Nyt Hospital Nordsjælland
Dyrehavevej 29
3400 Hillerød

Afgørelse i henhold til lov om miljøvurdering for Nyt Hospital Nordsjælland, dybeboringer og grundvandssænkning

Sag 18/14600

Bilag 2 Myndighedsvurdering

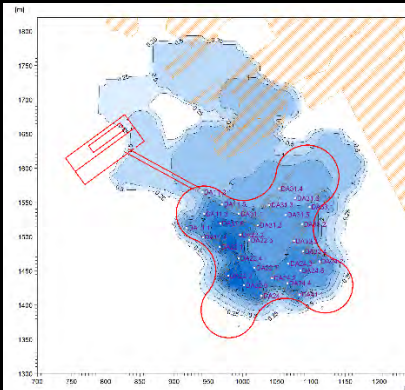
Ovenstående figur viser den forventede grundvandssænkning (blåt) i et lokalt afgrænset sandlag som ligger i kote ca. 10 m, dvs. 10-15 m u.t. og som er overlejret af ca. 10-15 m kvartært materiale (moræneler i byggebrugen). De gule områder på figuren er §-3 områder. Fra ansøgningsmaterialet til midlertidig grundvandssænkning

Ifølge ansøgningsmaterialet til midlertidig grundvandssænkning at der er en risiko for at vandstanden i §-søen nord for byggegruben kan påvirkes af den midlertidige grundvandssænkning, men ikke vandstand i øvrig §3-natur. Beregninger i ansøgninger viser, at der potentielt vil kunne ske en sænkning af søvandspejlet på 6 cm pr. år i den §3-sø som er nærmest byggegruben for hovedbygningen. Søen er 2 meter dyb og en sænkning på 6 cm vurderes ikke som kritisk i forhold til den naturlige sæsonvariation, hvorfor at påvirkningen ikke regnes væsentlig. Tilladelsen til at bortlede grundvand indeholder dog et vilkår om, at der i en beredskabssituation skal sprinkles vand fra et forsinkelsesbassin (LAR sø 2), hvis der mod forventning opstår en påvirkning af det terrænnære

Det skal bemærkes at tilladelse til grundvandssænkning skal meddeles i en særskilt tilladelse efter vandforsyningsloven. Der vil i denne i samarbejde med naturmyndigheden blive stillet vilkår om overvågning, beredskab og infiltration til §3-søer nord for byggegrube. (Grundvandsmyndigheden).
